2. Änderung des Flächennutzungsplans der Stadt Eschweiler - Konzentrationszonen für Windenergieanlagen -
 Stellungnahme der Verwaltung zu den Stellungnahmen der Öffentlichkeit

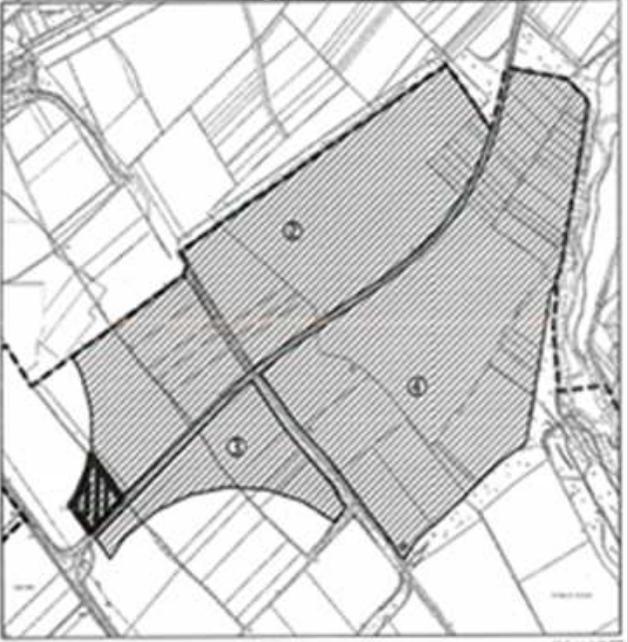
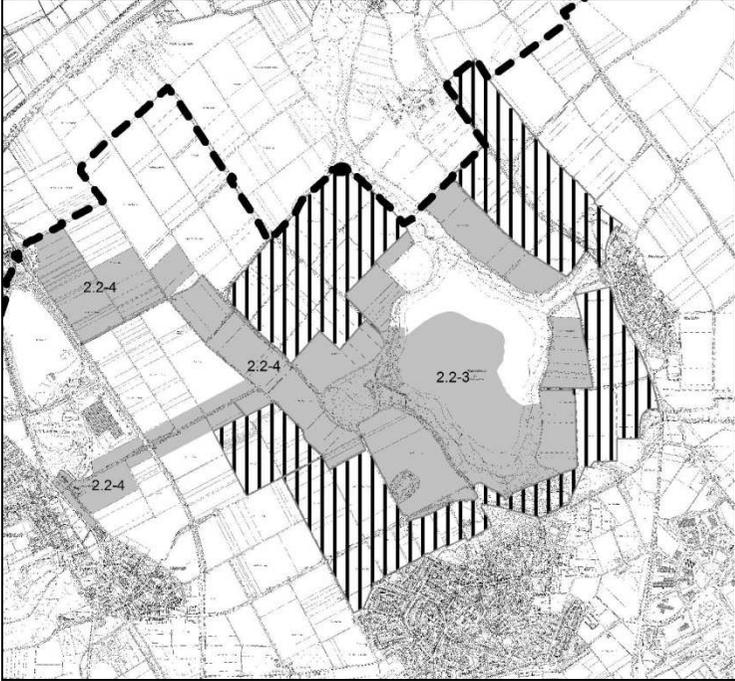
Nr.	Inhalt der Stellungnahme	Stellungnahme der Verwaltung	Beschlussvorschlag
	<p>In der Anlage zur Stellungnahme ist die genannte Teilfläche markiert:</p>  <p>Es wird beantragt, die oben genannte Fläche in die geplante Konzentrationszone aufzunehmen. Durch die Restriktionen in der genannten Teilfläche durch Radar und Richtfunkverbindungen ist die Windenergieplanung eingeschränkt, jedoch ist an der genannten Stelle die Planung einer modernen WEA möglich.</p>	<p>zu beeinträchtigen. <i>Ein Puffer von mindesten 600 m um das Landschaftsschutzgebiet 2.2-3 LSG Blaustein-See als weiche Tabuzone soll diese negativen Auswirkungen vermeiden. Dieser Abstandspuffer schließt für die gewählte Referenzanlage mit einem Abstand $\geq 3 \times$ Gesamthöhe der WEA eine optisch bedrängende Wirkung aus. Zur tatsächlichen Begrenzung dieses Puffers werden die Festsetzungen aus dem Landschaftsplan VII herangezogen. ...“</i></p> <p>Daraus ergibt sich folgende Abgrenzung:</p>  <p><i>Im LSG 2.2-4 Warden / Kinzweiler, im LSG 2.2-3 Blaustein-See und in einem Puffer von mind. 600 m zum LSG Blaustein-See ist die Errichtung von WEA nicht zulässig.“</i></p> <p>Auf dieser Grundlage ist eine Berücksichtigung der genannten Teilfläche im FNP-Änderungsverfahren nicht möglich.</p>
